**Avis délibéré de la mission régionale
d'autorité environnementale
Hauts-de-France
sur le projet de parc photovoltaïque
sur la commune de Tergnier (02)
Étude d'impact du 17 juin 2025**

n°MRAe 021683/A P

AVIS DÉLIBÉRÉ n° 021683/A P adopté lors de la séance du 22 septembre 2026 par
la mission régionale d'autorité environnementale Hauts-de-France

Carte de la zone d'implantation du projet et scénario retenu (pages 58 et 239 de l'étude d'impact)

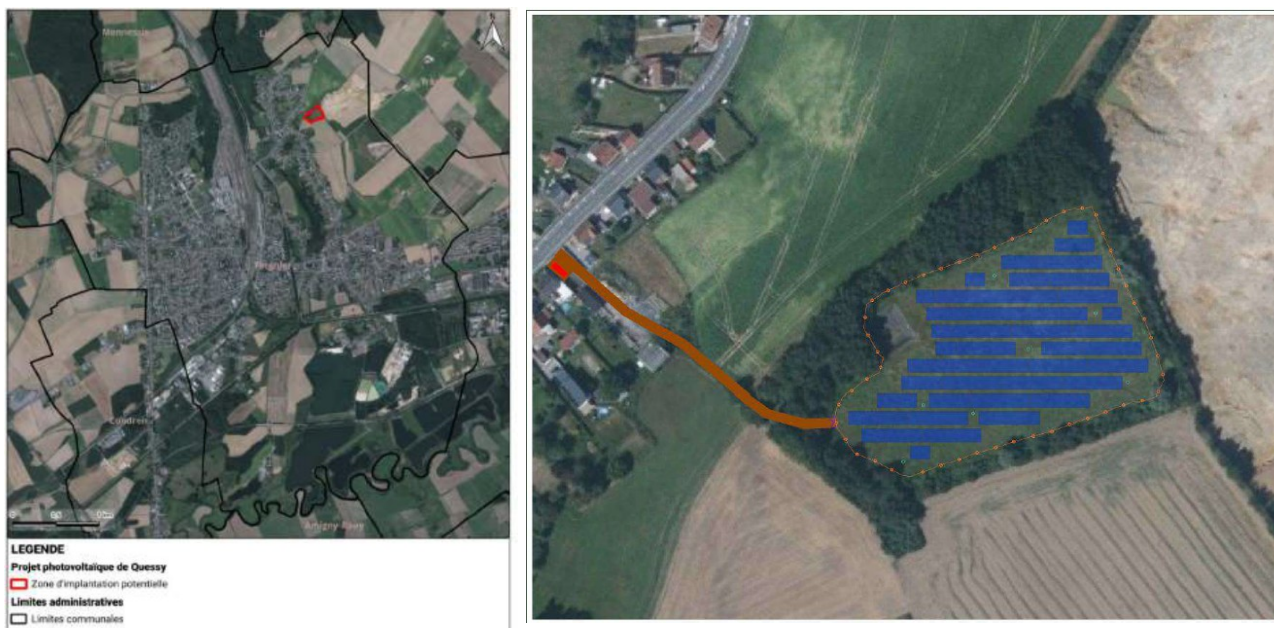
Les panneaux s'implantent à environ 50 mètres d'une zone d'habitations, et non à 327 mètres comme l'évalue l'étude d'impact (page 290). De plus, le poste de livraison projeté se situe en dehors de la zone d'implantation des panneaux et en façade latérale d'une habitation. Cette localisation peut générer des nuisances sonores, tant durant la phase de travaux que lors de l'exploitation du parc.

L'étude d'impact ne démontre pas que les caractéristiques techniques et acoustiques des équipements composant le poste de transformation ainsi que les onduleurs ne sont pas de nature à engendrer des nuisances sonores pour les riverains, y compris le jour, au regard de leurs situations. À cet effet, la réalisation d'une étude acoustique pourrait s'avérer pertinente afin de vérifier et d'attester de l'absence d'impact sonore significatif.

- *corriger l'étude d'impact vis-à-vis de la proximité des habitations par rapport aux panneaux et au poste de transformation ;*
- *démontrer que les équipements ne sont pas de nature à engendrer des nuisances sonores pour les riverains, via la réalisation d'une étude acoustique ;*
- *prévoir des mesures d'évitement ou de réduction le cas échéant.*
